**Европейская экономическая комиссия****Комитет по внутреннему транспорту****Всемирный форум для согласования правил  
в области транспортных средств****179-я сессия**

**Соглашение 1958 года: рассмотрение проектов  
поправок к существующим правилам ООН,  
представленных GRSP****Предложение по дополнению 2 к первоначальной  
серии поправок к Правилам № 135 (боковой удар  
о столб (БУС))****Представлено экспертами Рабочей группы по пассивной  
безопасности\***

## Дополнение 2 к первоначальной серии поправок к Правилам № 135 (боковой удар о столб (БУС))

Рис.

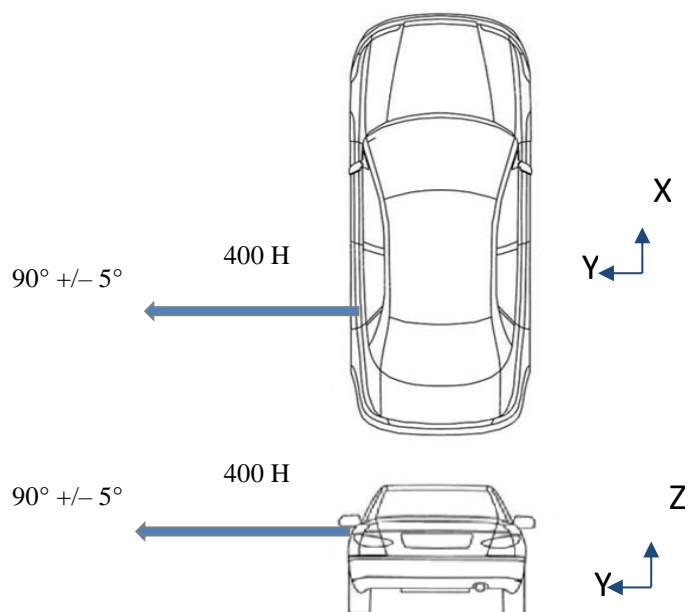
Пункт 5.4.2.1 изменить следующим образом:

«5.4.2.1 Дверь должна оставаться полностью закрытой.

Это требование считается выполненным, если:

- a) отчетливо видно, что дверной замок заперт; или
- b) дверь не открывается при применении к ней статического тягового усилия по меньшей мере в 400 Н в направлении  $y$ , согласно рисунку ниже, как можно ближе к оконному проему и к краю двери, находящемуся с противоположной стороны от петель, за исключением самой дверной ручки.
